Querschnitt 5.1, Turmstraße

Bauteil: Straßenbahnneubaustrecke Turmstraße von Hauptbahnhof bis U-Bahnhof Turmstraße

| Planfeststellungsunterlagen | | | | | |
| Planbezeichnung: Querschnitt 5.1, Turmstraße | | | | | |

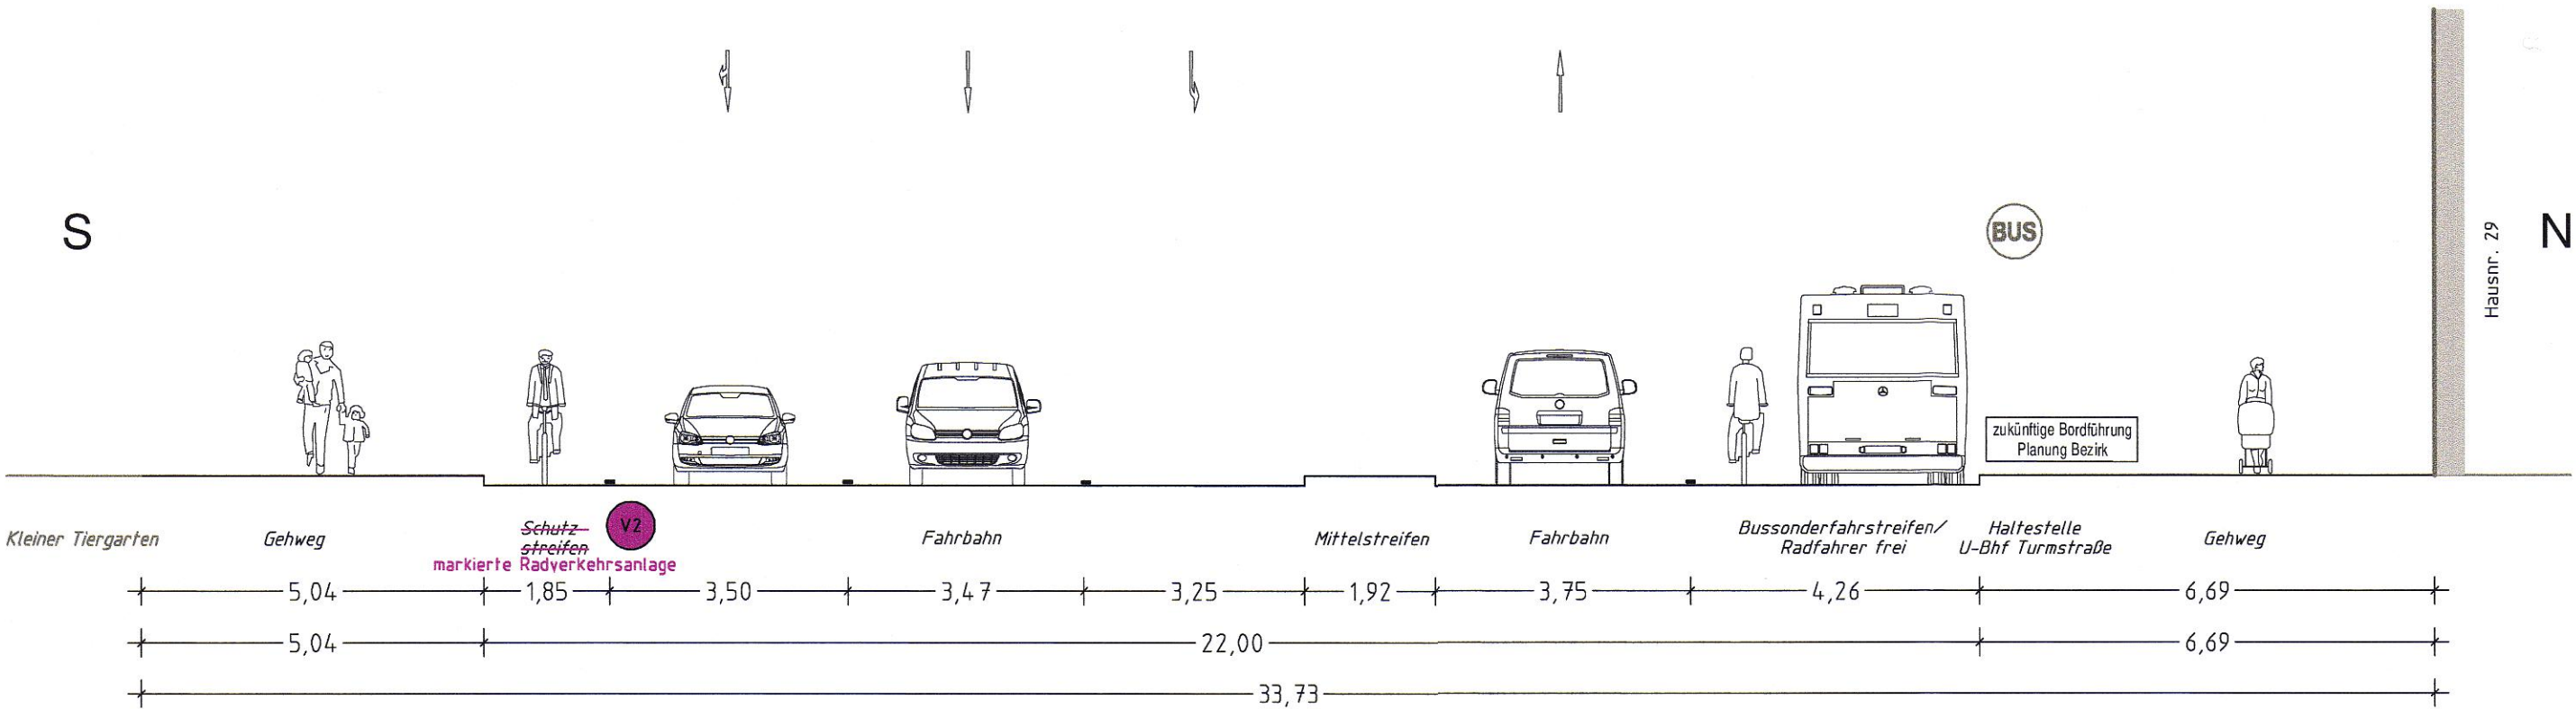
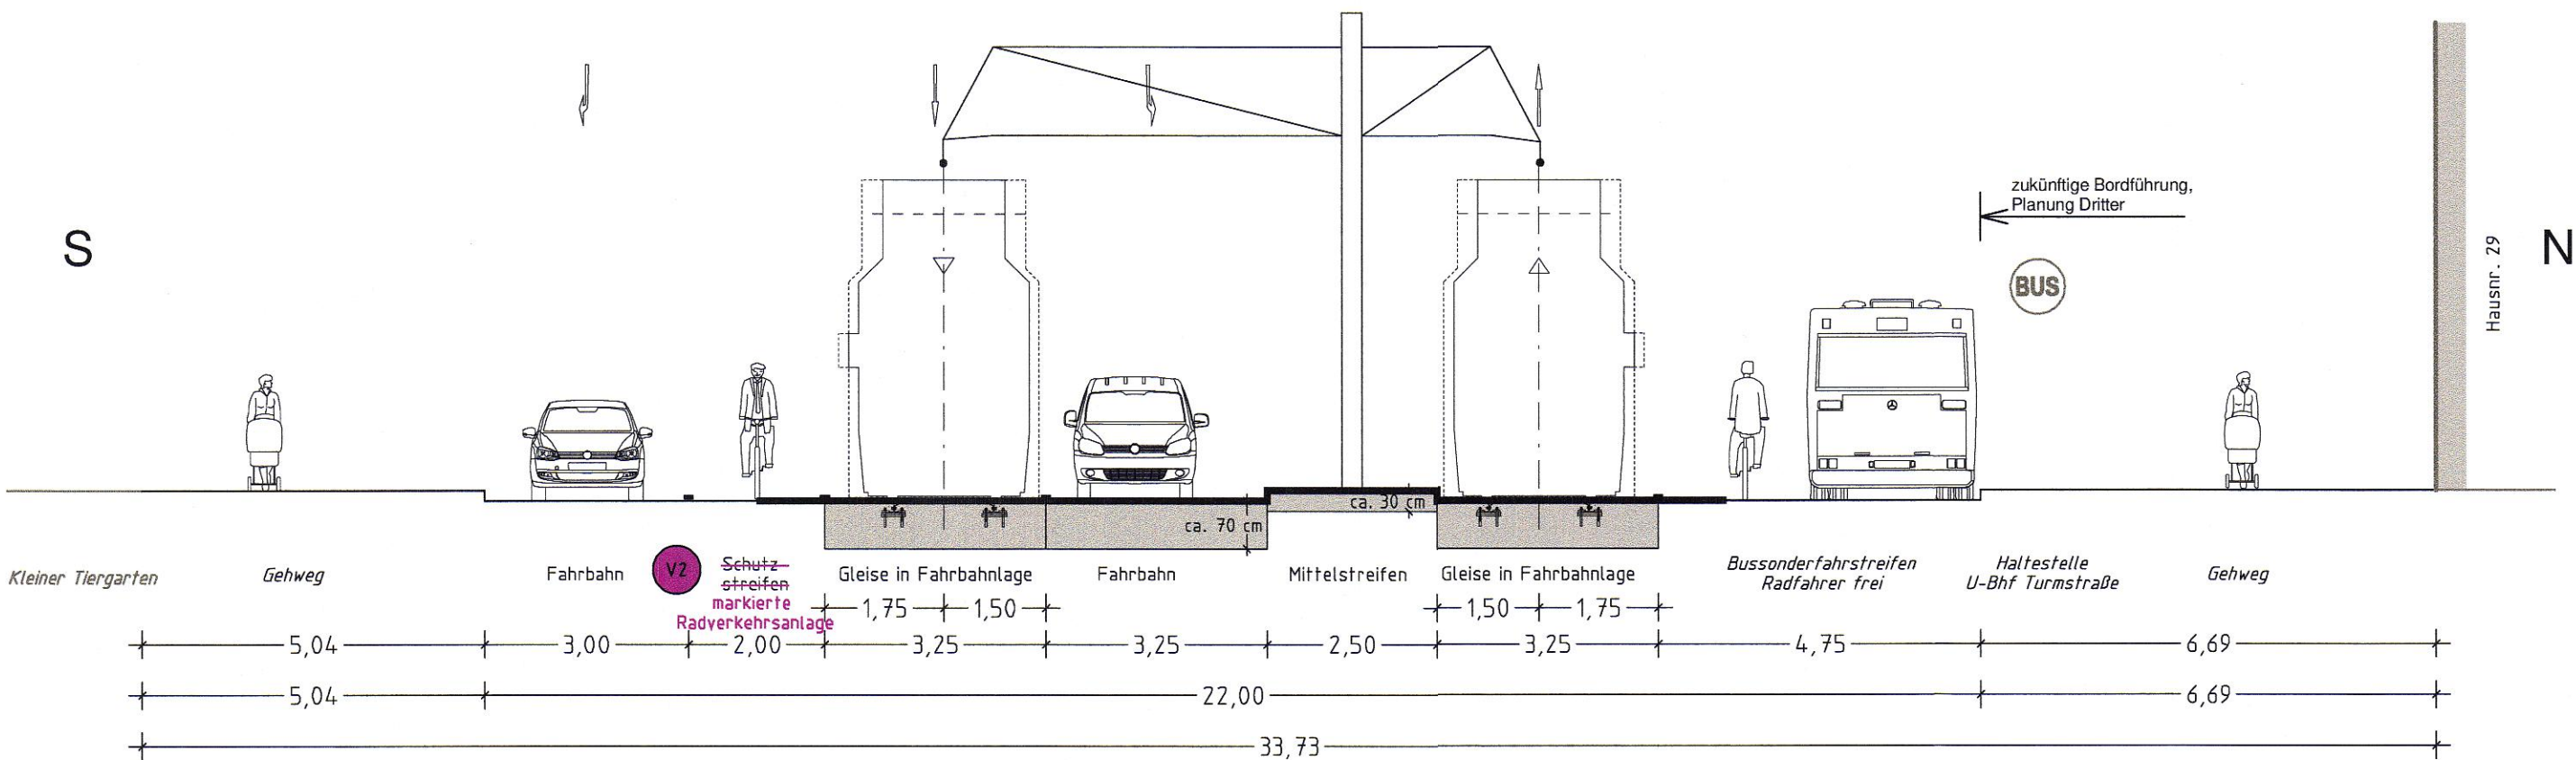
| V2 | Bezeichnung Schutzstreifen geändert | 10.02.20 | JH/NLE | Geprüft | Datum |
